# DER ANDERE PARK

## 2. Bürgerforum "Heidelberg IBA\_Grünes Band des Wissens"

11. Juli 2017

Abbildungen 9 und 10: Arbeit Ecosistema Urbano Arquitectos, Pläne 1 und 2

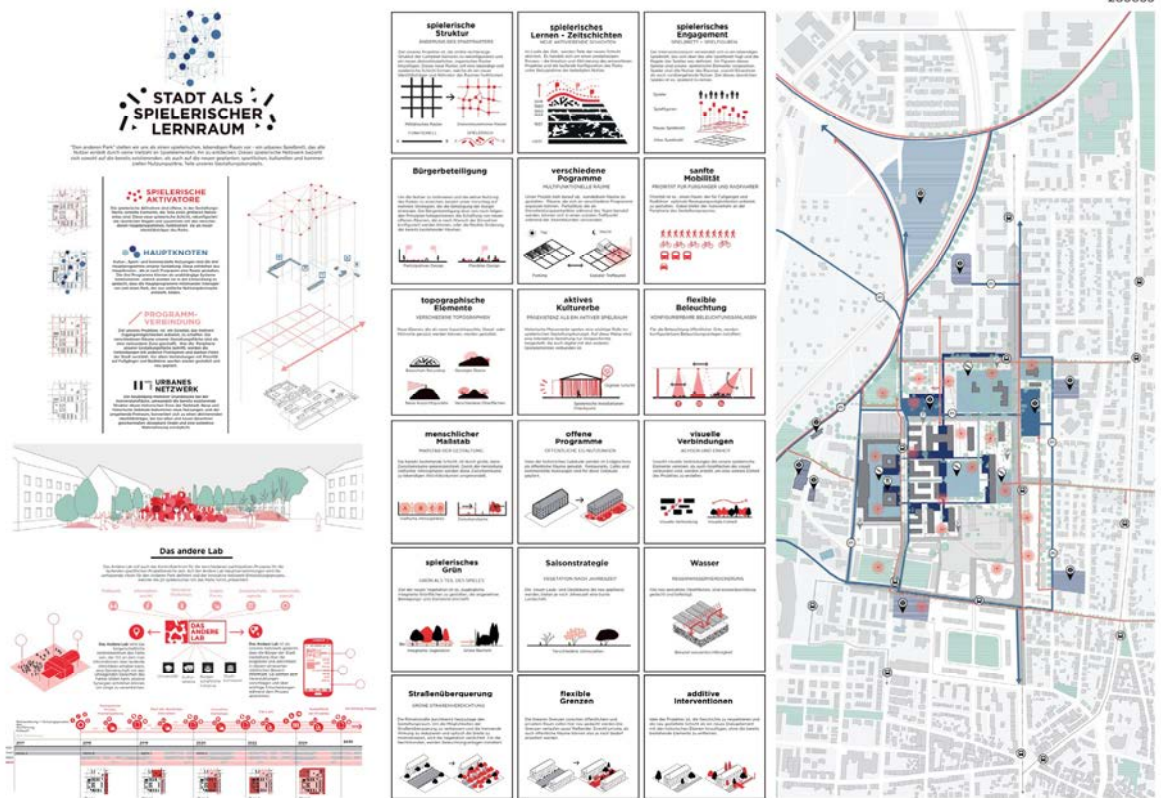
- Steuerung durch das Lab
- Hohe Flexibilität: Veränderung ist möglich
- Partizipation ist permanent möglich
- Aktivatoren und deren Verteilung
- Hohe Dialogfreundlichkeit des Entwurfs

- Wer bezahlt die Flexibilität / Veränderung
- Ist der flexible Ansatz im Zeitplan umsetzbar?
- Start der Partizipation: repräsentativ?

- Saison-Strategie
- Konzept / Ansatz der offenen Grenzen ('Grenzoffenheit')

- Zu flexibler Umgang mit umliegenden Bebauungskonzepten/-plänen
- Gestaltungselemente zu sehr vorgegeben
- Zu kleinteilige 'Spiel'-Elemente

- Plätze lassen sehr viel zu
- Aufgelockerte Struktur

- Flexibilität als Last (nur Beleuchtung betreffend)
- Flexible Beleuchtung ist zu sehr Rummelplatz

- Lebendiges 'biologisches Verbindungsrastrer'
- Gut gelöste Verkehrsführung
- Bäume an Römerstraße als verbindendes Element

- Querung Rheinstraße
- Mauer (neuere Elemente) an Römerstraße werden teilweise erhalten
- Römerstraße: Keine lineare Baumreihe, eher lockere Struktur vorsehen
- Große und breite Querungen über Römerstraße schaffen
- Heutige Kapazität der Römerstraße sollte nicht verändert werden
- Parkierung an Rheinstraße nicht einladend
- Verkehrsberuhigung in der Rheinstraße vorsehen

Abbildungen 15 und 16: Arbeit Westpol Landschaftsarchitektur, Pläne 3 und 4

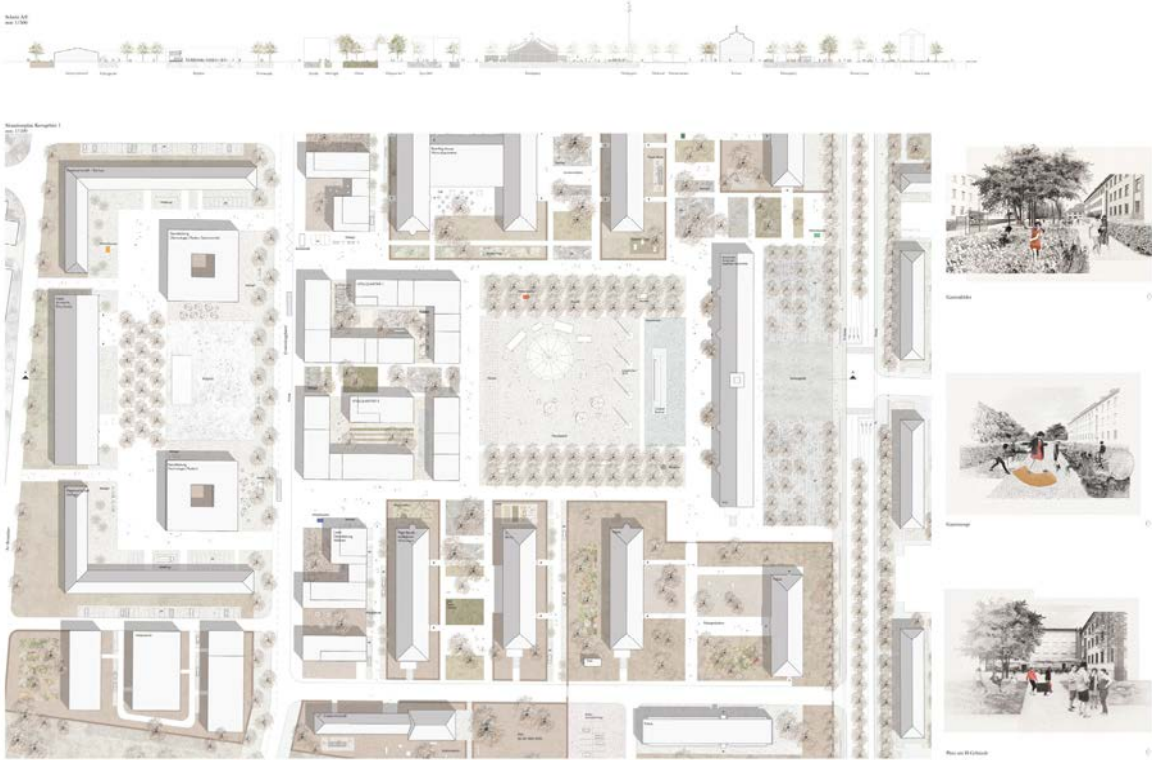
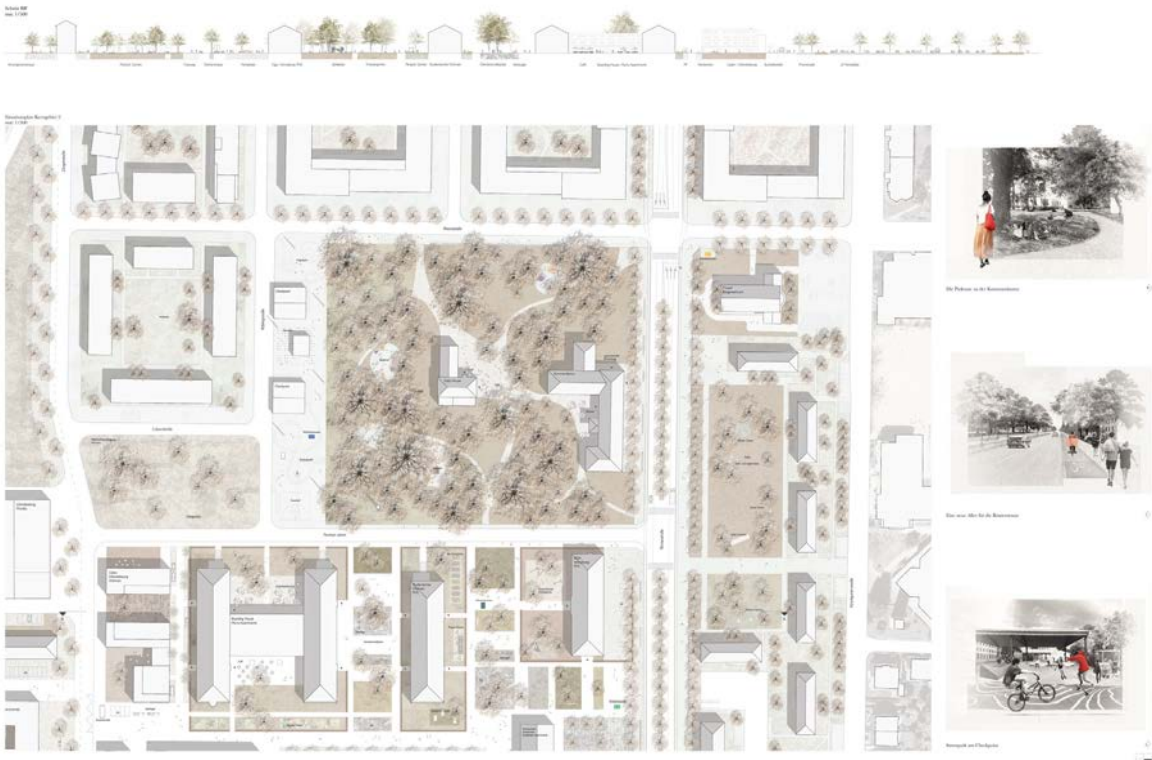
- Entwurf: Macht erstmal ´alles´ richtig
- Lesart, als ob sich etwas entwickelt, was sich seinen Platz sucht (Bsp.: ´Favela´, Aspekt Anpassungsfähigkeit)

- Verbinden der Parkflächen
- Sehr gerade Kanten erzeugen Trennwirkung
- Wie wird mit dem Thema ´Regenwasser´ umgegangen?
- Wie könnte ein Café verwirklicht werden, z.B. Standort Eddy-Haus
- Sind genug Spielplätze bedacht?
- Baumdenkmal ´alte Eiche´ im Entwurf hervorheben
- Wie lassen sich wissenschaftliche Aspekte mit der Ursprungsnutzung verbinden?; vielleicht auch unter Einbeziehung der Nachbarn

- Entwurf belässt den vorhandenen ´Spirit´, zeigt was das Quartier ausmacht
- Spielerische Ausarbeitung mit konkreten Vorschlägen
- Gute Balance
- Lässt Zeit auszuprobieren, um festzustellen, was wo passt; darf sich über Zeit auch anpassen

- Für was steht der Torhausplatz?; noch zu wenige Ideen
- Torhausplatz sollte ein Hingucker sein, dies muss aussagekräftig umgesetzt werden
- Wie viele Gebäude vom Checkpoint sollen erhalten werden?
- Wie viel Versiegelung braucht welche Aktivität?; Ziel sollte sein, so wenig wie möglich zu versiegeln
- Wie könnte am Paradeplatz noch Wasser eingebunden werden?
- Kann dieser Entwurf mit der gedachten Variabilität wirklich realisiert werden?

- Schön, dass vorhandenes erhalten bleibt
- Lässt Raum für Entwicklung

- Wie ist das Konzept zur Eingliederung in die Nachbarschaft?
- Durchbruch / Verbindung Paradeplatz zum Reitplatz?
- Sichtachsen von Grün zu Grün
- Wie könnte es etwas organischer werden?
- Wie könnte Verbindung zu den Kleingärten aussehen?
- Wie ist das Konzept über die Römerstraße hinweg?
- Römerstraße muss dennoch leistungsfähig sein
- Wie können verstärkt auch autofreie Wege geschaffen werden?
- Wie können Verbindungen geschaffen werden, die auch gefahrlos für Kinder und ältere Menschen sind?
- Wie kann Römerstraße nicht zum 'Tunnel' werden?

- Wie schlüssig ist das Verkehrskonzept? Wie können alle Belange ausgewogen berücksichtigt werden?
- Wo soll ruhender Verkehr seinen Raum finden?
- Wie wird mit Laubfall umgegangen? Unterhaltungsaspekt
- Entwürfe ins Internet: Hauptthemen und Grafiken

Abbildungen 23 und 24: Arbeit bbz landschaftsarchitekten, Pläne 3 und 4

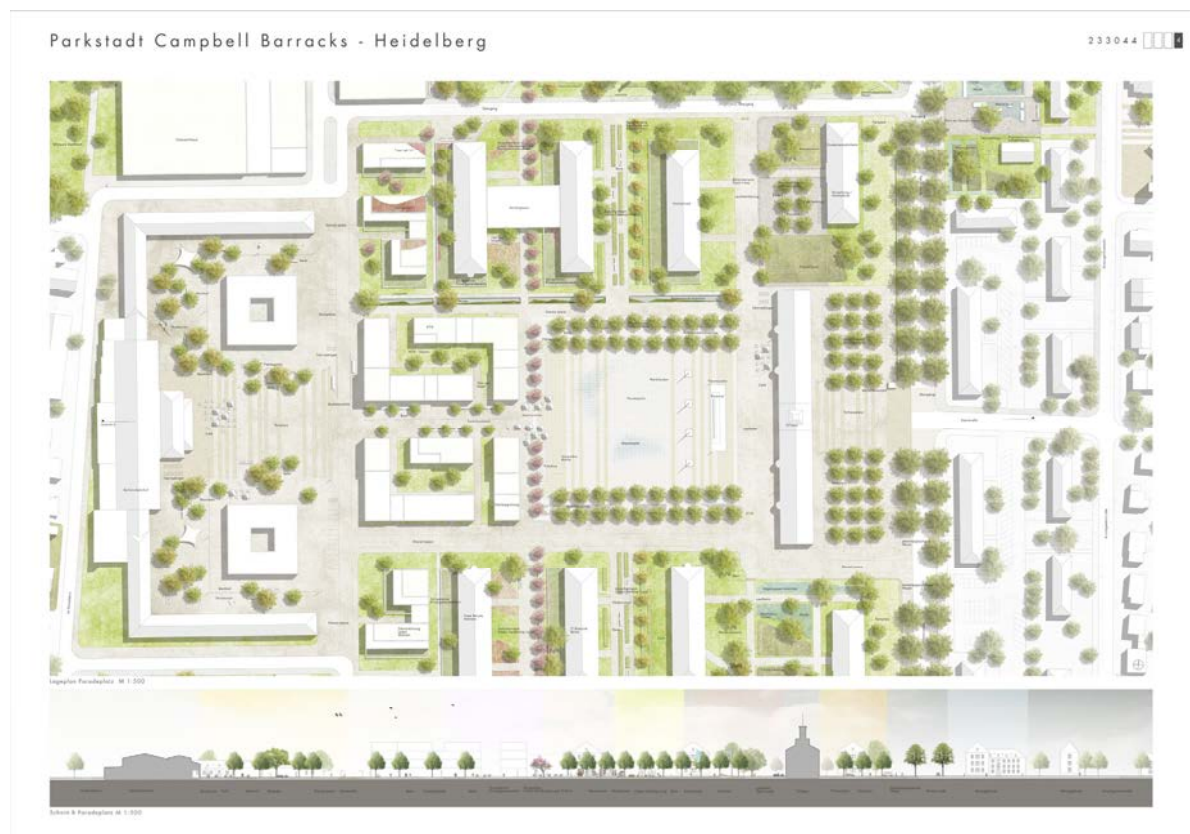
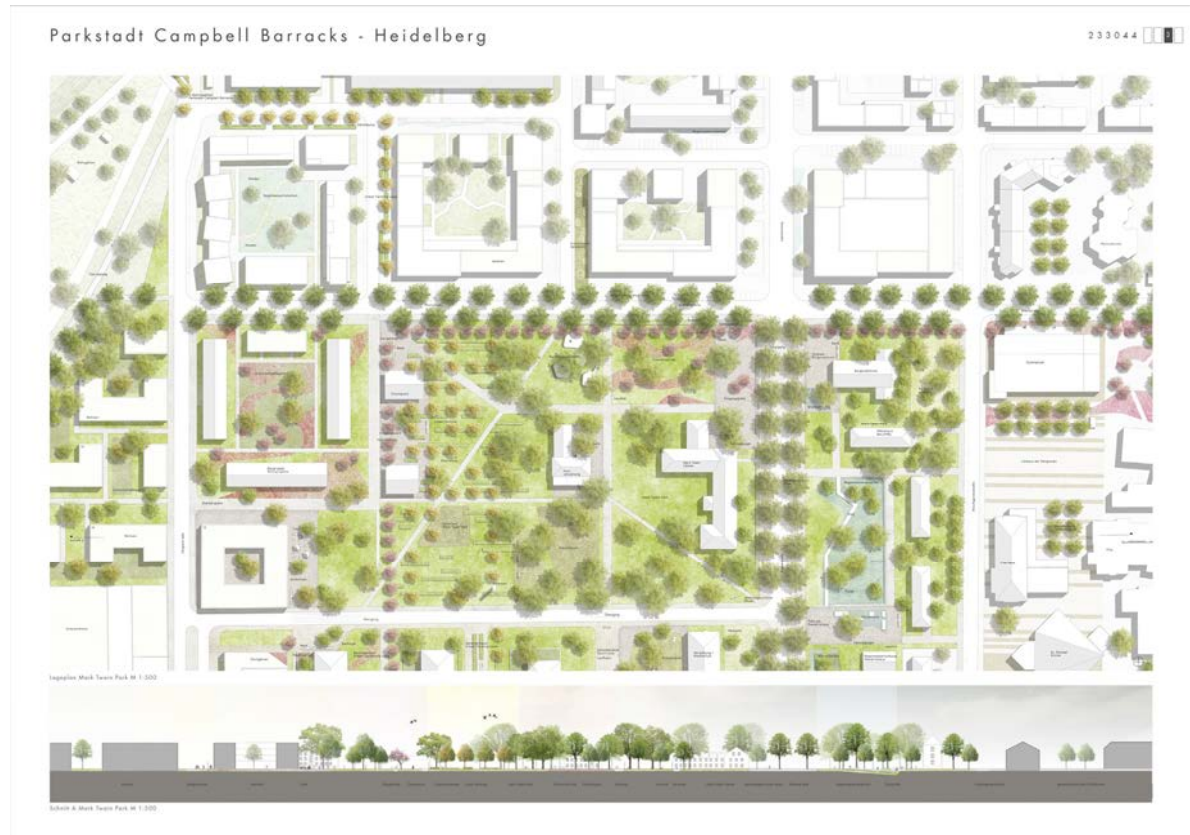
- Idee der Loops wird grundsätzlich positiv bewertet, vor allem die damit angestrebte (Verzahnung mit angrenzenden Bereichen)
- Einbeziehen der Umgebung ist die besondere Stärke des Entwurfs
- Strenge, geometrische Baumstellung in Teilbereichen bietet einen schönen Kontrast zu den Bereichen mit einer lockeren, offenen Baumstellung
- Grundsätzlicher Gestaltungsvorschlag der Römerstraße als Allee wird begrüßt
- Allee muss aber nicht aus 'gleichen' Bäumen bestehen und 'uniform' sein (Baumerhalt stärker in den Vordergrund stellen)

- Ansatz, aus der konzeptionellen Überlagerung der Loops Räume inhaltlich zu definieren und zu gestalten, lässt Fragen offen (Umsetzungen erscheint fraglich)
- Bisherige 'Übersetzung' in den bearbeiteten / gestalteten Bereichen lässt dies noch nicht erkennen, je konventioneller die Raumgestaltung (z.B. am Paradeplatz), desto weniger lässt sich der Ansatz ablesen
- Historischer Loop wird vermisst, u.a. Einbindung Themen rund um die Kommandantur (bietet viele besondere Themen / Ansätze)
- Anregung einen Senioren-Loop anzubieten (spezifische Angebote für diese Altersgruppe lassen sich im Entwurf bisher zu wenig ablesen)
- Alter Baumbestand (Erhalt als Zielsetzung) sollte in das Entwurfskonzept deutlich mehr eingebunden werden
- Umgang mit Baumbestand am Paradeplatz und entlang der Römerstraße wird sehr kritisch bewertet (Konzept schlägt Neupflanzung vor)

- Entwurf fasst Gesamttraum des Wettbewerbs gut und schafft eine Verzahnung nach Osten mit der Südstadt
- Anbindung nach Westen / Bosseldorn gelingt über vorgeschlagene Einbeziehung vorhandener Sportangebote
- Aufwertung des Bosseldorns wird positiv gesehen, ist keine Rückseite mehr
- Waldloop als Vernetzungselement entlang der Bahntrasse und im Südwesten gefällt gut sowie das vorgeschlagene Thema 'Vögel'
- Vorgeschlagene Idee für einen Waldloop ist mit seiner Verortung genau richtig platziert, passt dort prima hin

- Trotz Loop-Ansatz liefert die Arbeit keinen Lösungsvorschlag, die Rheinstraße in Richtung Westen für den Fuß- und Radverkehr an die Kleingärten anbinden, Überwinden des 'Kirchheimer Lochs' (ggf. Loch auffüllen)
- Anbindung und vorgeschlagene Gestaltung zwischen Paradeplatz und Park sollte großzügig geführt werden; (Vorgehen ist lediglich ein öffentlicher Bereich mit einer Breite von 15 m)
- Sicherung kann nur gelingen, wenn die vorgeschlagene Gestaltung Teil der Kaufverträge wird

- Sind autofreie Straßen vorgesehen?
- Rheinstraße als Hauptverkehrsanbindung im Nordosten (u.a. Anbindung Parkhaus wird sehr kritisch gesehen, Verkehrsbelastung steht im Konflikt mit Wohnbebauung)
- Rheinstraße soll gut und schnell zu überqueren sein (Aspekt Sicherheit); Sorge das Verkehrsbelastung zu Konflikten führt
- Ausweisen einer verkehrsberuhigten Zone in der Rheinstraße prüfen

Abbildungen 33 und 34: Arbeit Taktik Landscape + Urbanism, Pläne 1 und 2

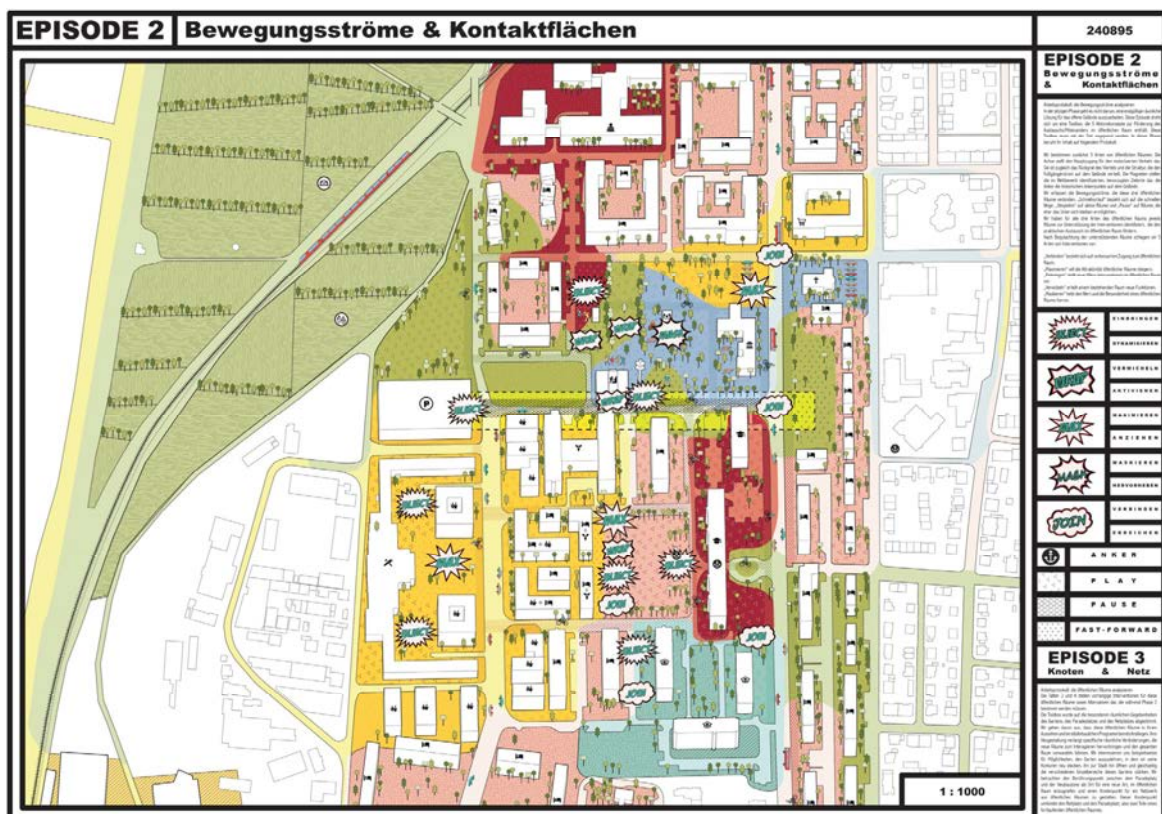
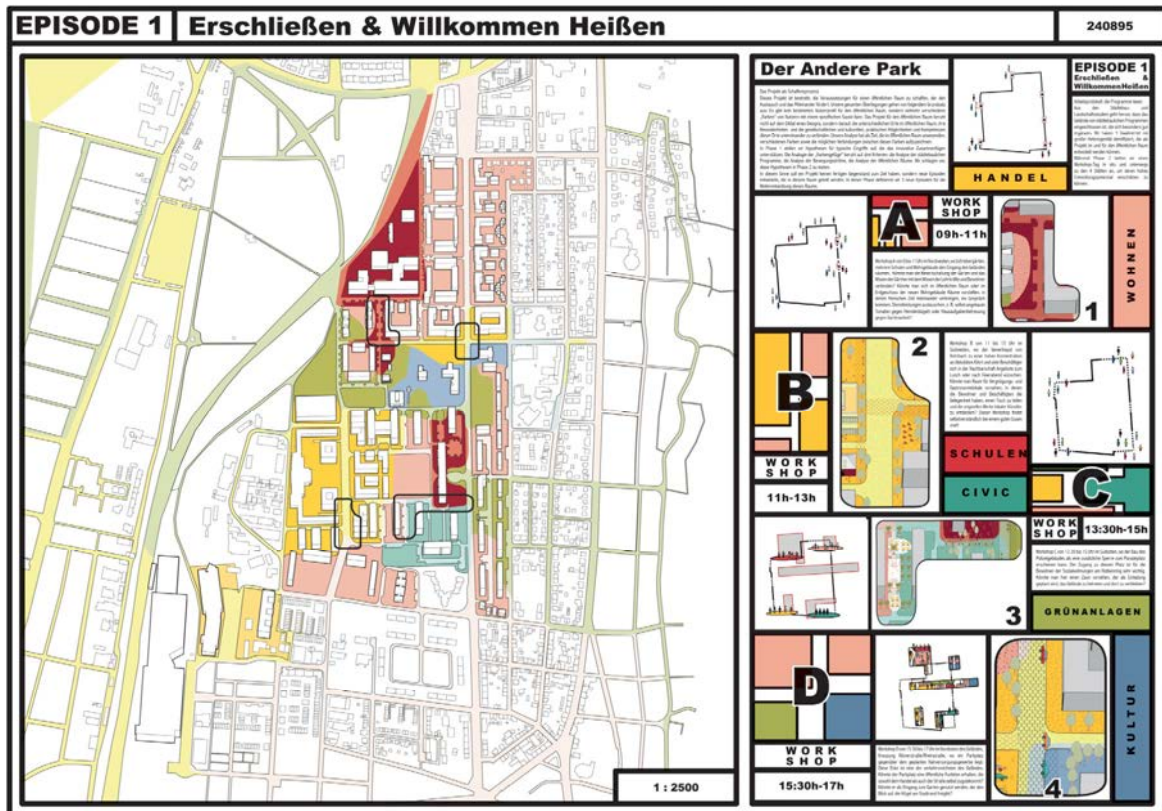
- Progressive Arbeit, zukunftsgerichtet
- 'Form follows function'

- Gemeinschaftliche Wohnmodelle werden nicht berücksichtigt, in Phase 2 genauer auf Nutzer schauen (Arbeit momentan noch zu undifferenziert)
- Unkonkrete Aussagen
- Arbeit muss realistische Lösung aufzeigen (bspw. Querung Römerstraße)
- Nachweis des Büros, was ggfs. aus anderen prozesshaften Ansätzen konkret geworden ist
- Hat die Arbeit trotz ihrer Unkonkretheit das Weiterkommen verdient?

- Guter Ansatz, auf die Nutzer zu achten
- Bedürfnisse der zukünftigen Nutzer werden in den Mittelpunkt gestellt
- Abfrage der Nutzerwünsche ist richtiger Ansatz zur Vermeidung von Fehlentwicklungen

- Es fehlen in der Plandarstellung schon bekannte Nutzer; Weiterentwicklung muss konkretisieren: Wer ist da, was brauchen die Menschen, wo bestehen Verknüpfungen zwischen Gruppen
- Wie kann die Prozessstruktur verstetigt werden?
- Wie flexibel ist das Ergebnis für die Zukunft (Aspekt Anpassungsfähigkeit)?
- Arbeit darf nicht in Analyse steckenbleiben, sondern muss 'liefern'
- Wann startet die Episode 1?; bereits im Zuge der Mehrfachbeauftragung?
- Jugendgemeinderat wurde in die Beteiligung nicht einbezogen

- Diktat des Designs wird nicht in den Mittelpunkt gestellt (allerdings ist die Arbeit selbst in ihrer Aussage ein Diktat)

- Versteckte Aussagen sind sehr kritisch zu hinterfragen
- Vorhandene Setzungen (bspw. Verkehrsführungen) werden nicht berücksichtigt
- Aufgabe für Mehrfachbeauftragung: Wie gehen Verfasser konkret mit Setzungen um?

- Vorgeschlagene Nutzung des Kommunikationsturms ist positiv (historische Schicht)

- Wenig Aussagen zum Park, Schwerpunkte auf 'Points' und Plätzen; Aussagen zu Park werden im weiteren erwartet

- Szenarien möglich, um Offenheit zu behalten

- Aufgabe für Mehrfachbeauftragung: Konkretisierung der Gestalt und Nutzung
- Büro soll klare gestalterische Aussagen zu 'Fenstern / Zonen' machen (ohne Festlegung)
- Gespür für Raum und Materialität muss in Überarbeitung überkommen
- Verbauung und Möblierung der Plätze wird kritisch gesehen:
  - Veranstaltungen/Events
  - schwierige Lesbarkeit bei Paradeplatz
  - bei Reitplatz keine Möblierung
- Gestaltung und 'Inject' bleiben nebulös
- Überarbeitung muss deutlich zur Klärung beitragen

- Verbindung über Römerstraße erscheint weitergehender gelöst als in anderen Arbeiten

- Wo finden sich Fahrradfahrer in den Verkehrsflächen?
- Ausgewogenheit der Verkehrsträger hinterfragen, Klärung erforderlich
- Wichtige weitere Schnittstellen sind nicht berücksichtigt (zufällige Auswahl)

- Arbeit passt nicht in die Struktur der Mehrfachbeauftragung und in die zeitliche Förderkulisse, weiterer Umgang mit dem prozesshaften ist zu klären
- Was kann in der Arbeit bis Ende 2020 tatsächlich realisiert sein? (Thema Fördermittel)
